Anmälan vattenverksamhet Backebölsvägen-Baggensfjärden

Från: "Ohlanders Nils"
Skickat: Tue, 26 Sep 2023 15:23:25 +0100
Till: "'Pär Åkesson'" <par.akesson@nacka.se>
Ämne: Begäran om komplettering - anmälan om vattenverksamhet 37188-2023

Svar på Länsstyrelsen begäran om komplettering - anmälan om vattenverksamhet 37188-2023

PM Skyfall Baggensvägen

Figur 1. Den del av diket som behandlas i denna rapport. Diket utgör en av de fyra lokaler som inventerats i samband med groddjursinventeringen av Boo, 2023. Kartans pilar indikerar diket's flödesriktning.

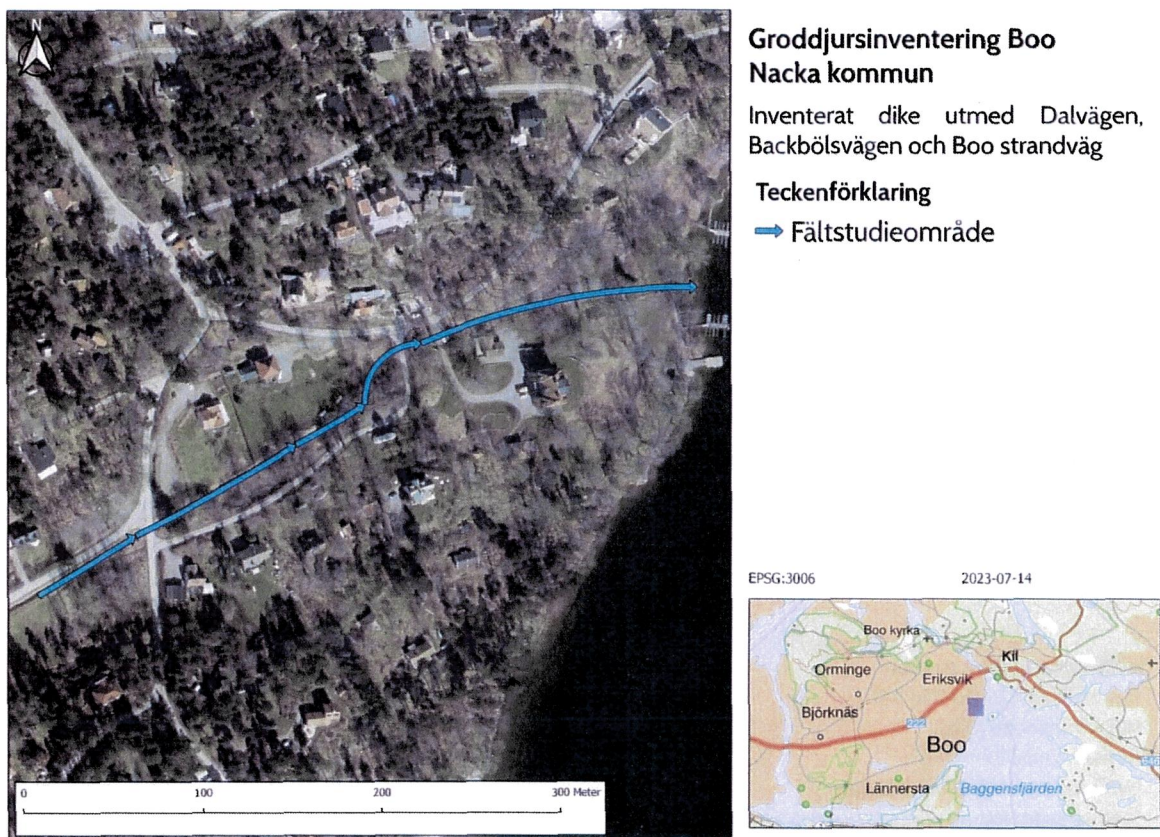
- Enligt ovan anmälningsärende (28966-2019) gjordes 2014 en groddjursundersökning som visade på fynd av vanlig groda samt mindre vattensalamander i diket. I den nuvarande anmälan hänvisas till mailkorrespondens 2023-05-31 efter utförd groddjursinventering. Var denna inventering tillräckligt omfattande? Finns några antaganden om vad som kan ha skett med groddjurspopulationerna mellan 2014 och 2023?

Groddjursinventeringen bedöms vara tillräckligt omfattande. PM från utförd groddjursinventeringen utgör bilaga 1 till detta dokument.

I samband med groddjursinventeringen 2023 registrerades inga fynd av groddjur inom eller i angränsning till diket i aktuell anmälan. Vid inventeringen som utfördes 2014 noterades inga groddjur inom området för aktuell anmälan, dock noterades några individer mindre vattensalamander i angränsande dike uppströms. Vid inventeringen 2023 noterades att aktuellt dike hyser ett tydligt vattenflöde, vilket gör att diket inte bedöms utgöra en särskilt attraktiv eller lämplig leklokal för groddjur. Vid inventeringstillfället 2014 bedömdes inte området för aktuell anmälan utgöra lekvatten för groddjur.

Figure 1: Åtgärd 1 - trummor

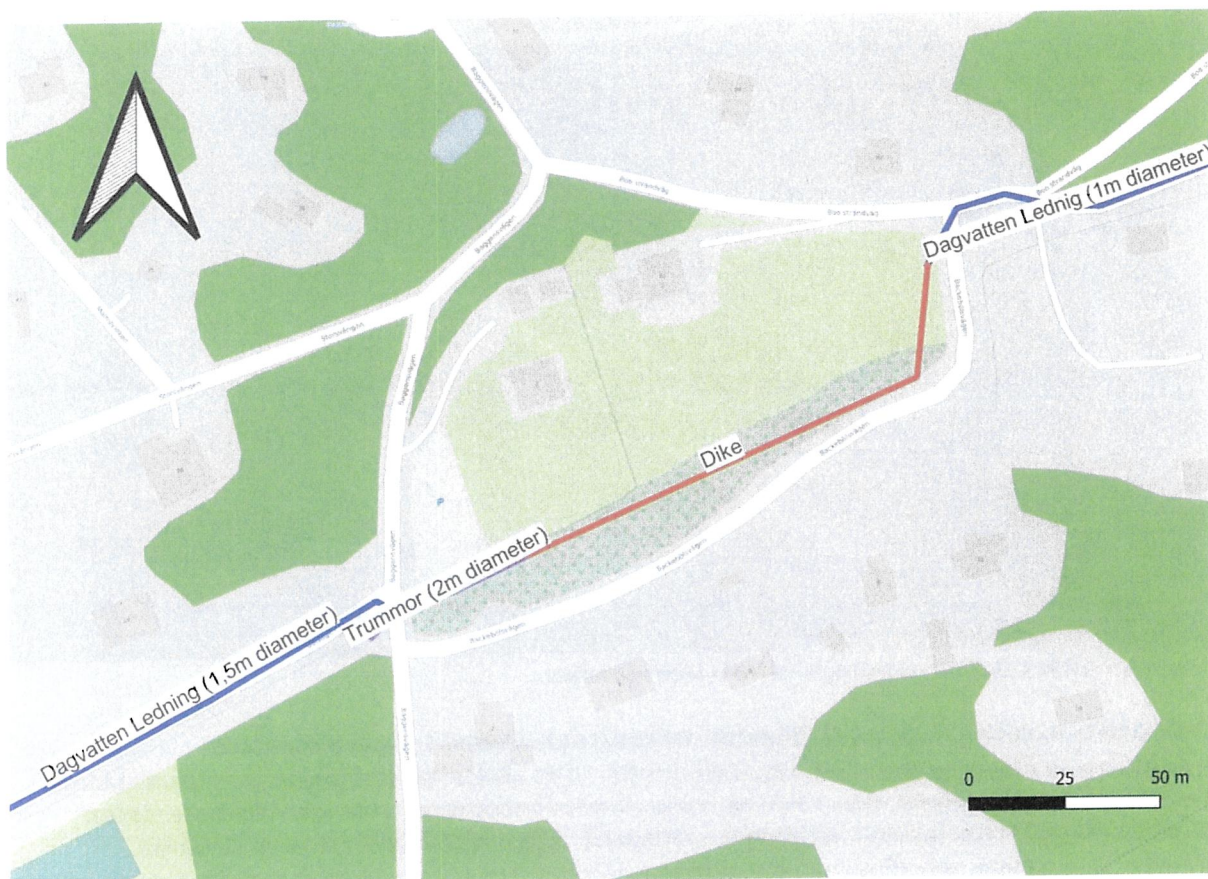
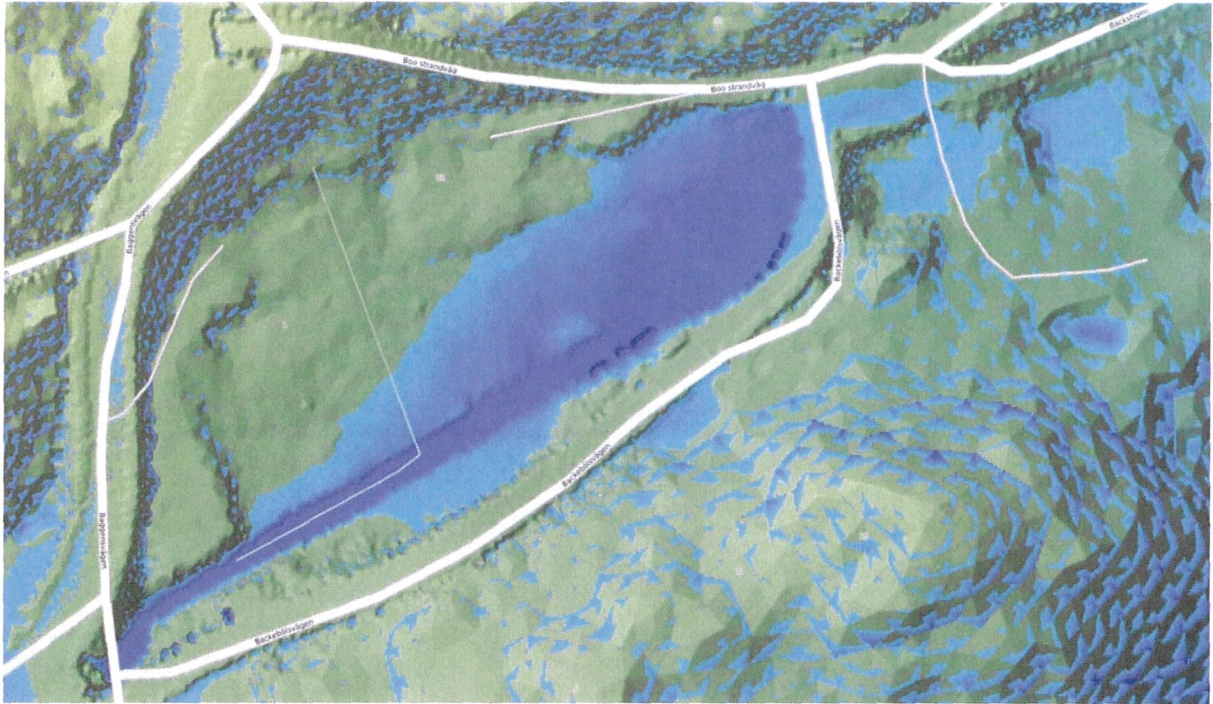
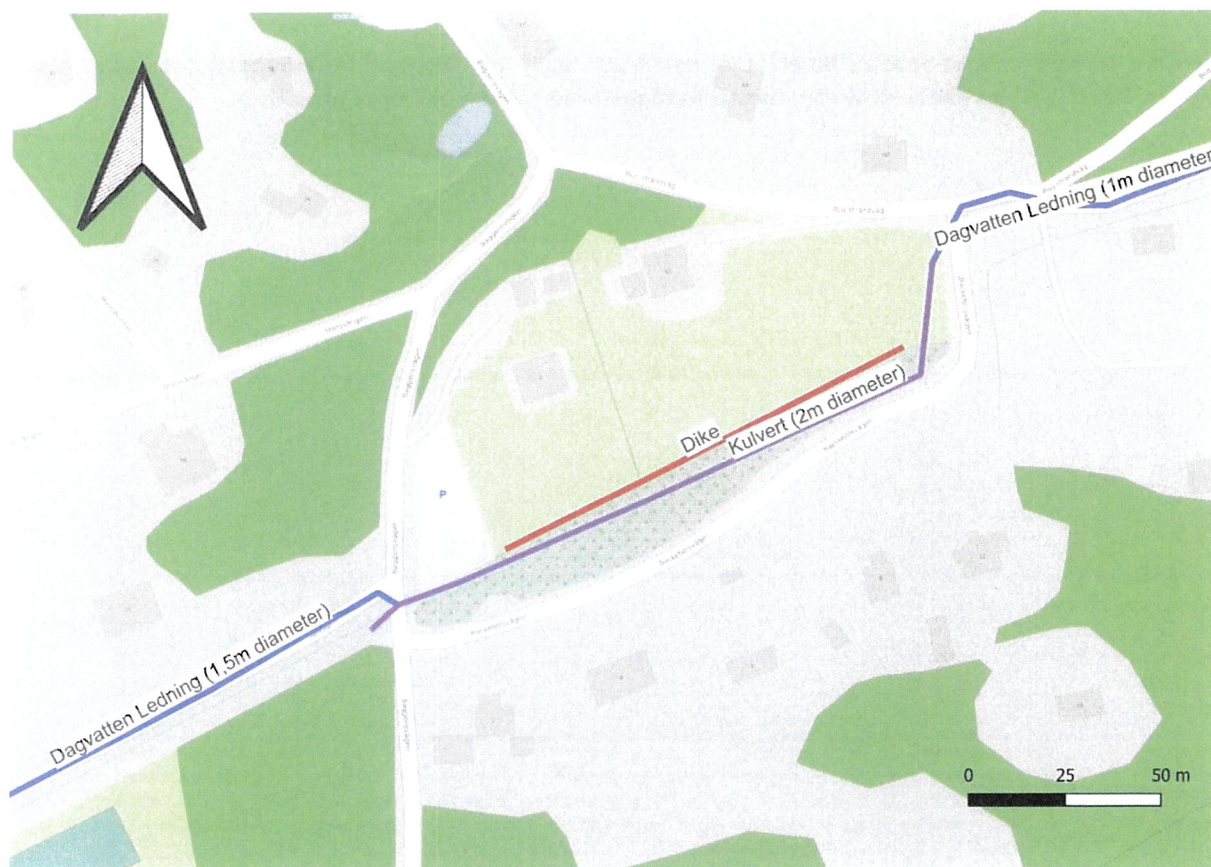
Vänligen komplettera ansökan med de utredningar som visar dagvattenflöden vid skyfall, till exempel vid ett 100-års-regn, och motivera utifrån detta att de föreslagna åtgärderna kommer att förbättra avrinningen så att problemen med översvämnings undviks.

Det första alternativet som undersöktes var att bygga två korta trummor med diameter 1,5 m respektive 1,6 m som skulle förbinda Baggensvägens västra sida med det befintliga diket på östra sidan. Detta skulle göra det möjligt för ytvattenflöden och det planerade dagvattensystemet att rinna ut fritt utan att förvärra översvämningarna. Genom modellering visade det sig att det skulle krävas ett utlopp med en diameter på 2 m för att ta emot flödena från både ytavrinning och dräneringsnätet. Flödena från trummorna skulle sedan rinna i diket till ett utlopp som leder flöden under Backebölsvägen och Boo strandväg och ut till recipienten. Vid skyfall fylldes det låglänta diket upp till Backebölsvägens vägnivå innan det rann på vägen ner till recipienten. Vägens höjdsättning är utformad så att den på ett säkert sätt styr flöden till norra sidan av Boo strandväg bort från befintliga fastigheter.

Den största nackdelen med denna åtgärd är de betydande säkerhets-, geotekniska och konstruktionsmässiga problem som åtgärden medför. Diket längs Backebölsvägen som trumman ska mynna ut i är av betydande djup, men det skulle behöva fördjupas och breddas ytterligare för att rymma utloppet. Detta innebär omfattande svårigheter på grund av närvaron av en elektrisk transformatorstation och dåliga markförhållanden. Förekomsten av en så betydande utgrävning i vägens omedelbara närhet utgör också ett problem för trafiksäkerheten och det är troligt att barriärer skulle behövas.

Genom diskussion mellan teknikansvariga identifierades ett alternativ som tog bort behovet av ett stort dike och i stället förlängdes trummorna för att ansluta till en 1,5-meterstrumma nere på Boo Strandväg. Detta alternativ tar bort de problem som är förknippade med att underhålla ett stort öppet dike, men det förändrar karaktären på flödet i området. Idag bildar diket en aktiv öppen flödesväg tills det mynnar ut i en kulvert under Boo strandväg och rinner ner till recipienten. Vid anläggande av kulvert skulle diket lägsta punkt bibehållas, men dess inlopp och utlopp skulle avlägsnas, och vatten från det omedelbara avrinningsområdet skulle rinna till den lägsta punkten men skulle sedan infiltrera eller avdunsta med tiden och skapa en tillfällig vattenvolym. Vid höga skyfallsflöden skulle diket fortfarande användas för fördröjning av överskottsflöden som tillåts lämna kulvern genom kupolsilar och fylla diket. Precis som med trum-alternativet skulle diket fyllas upp tills det nådde Backebolsvägens vägnivå innan flödet rann på ytan ner till recipienten.

Den stora dimensionskorsningen av Baggensvägen är nödvändig eftersom vägnivåerna ska höjas. För att säkerställa att översvämningarna inte förvärras på grund av dessa åtgärder måste en flödesväg tillhandahållas. De två åtgärdsalternativen för att bygga utlopp innebär olika utmaningar. Åtgärd 1 bibehåller den befintliga funktionen av diket, men kräver betydande fördjupning och breddning av diket för att trummorna ska kunna ha fritt utflöde. Detta innebär betydande konstruktionsproblem och resulterar i ett betydligt större dike. Åtgärd 2 – det befintliga diket ersätts med en längre kulvert, och

ett nytt dike för att omhänderta lokala flöden anläggs parallellt med kulverten (dock utan in- eller utlopp).

Åtgärd 2 valdes då det bedöms ha en lägre risk ur ett bygg- och geotekniskt perspektiv, och på grund av att det inte finns någon skillnad i översvämningsnivåer mellan de två alternativen.
